改善箇所説明図

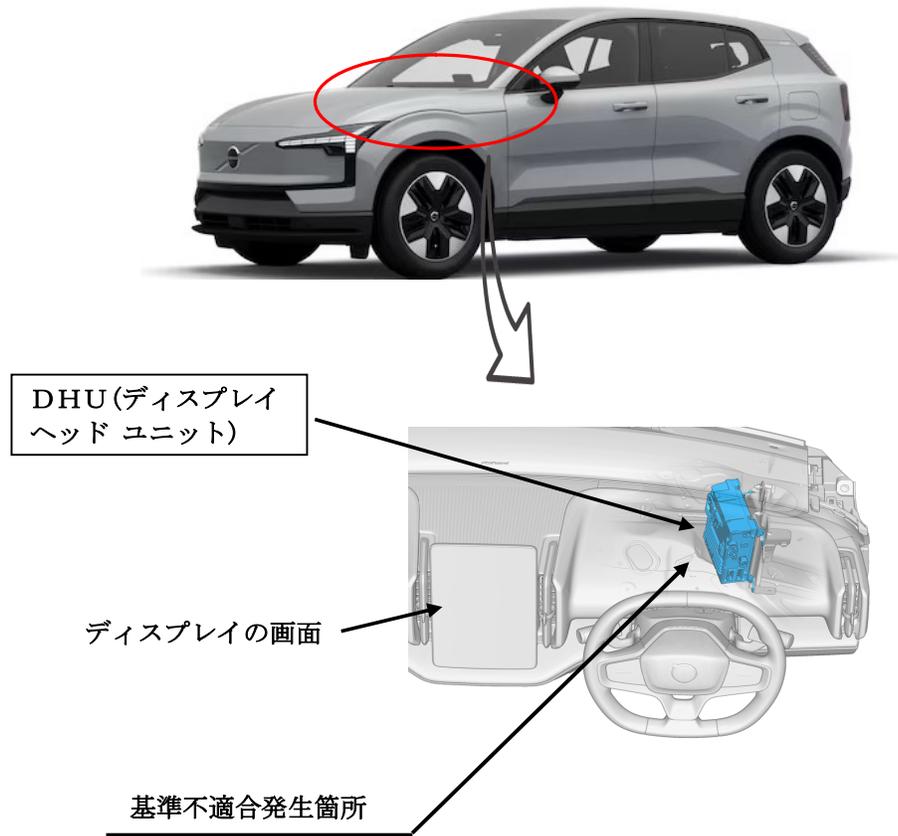
DHU (ディスプレイヘッドユニット) において、制御プログラムが不適切なため、EVシステム始動時に、ディスプレイの画面がテストパターン(カラーバー)になることがある。そのため、後退時車両直後確認画像、速度計及び警告灯等が表示されないおそれがある。

- 全車両、DHUのプログラムを対策プログラムに書き換える。
なお、改善のためのプログラムの書き換えは、下記のいずれかで行う。
- 販売店に入庫して診断機により実施する。
 - 対象車両へ遠隔配信にて配信し、使用者自身でインストールしてもらう。

作業完了車は、液晶モニターの設定画面で表示させることが出来るプログラムのバージョンが、1.3以上であることにより識別する。
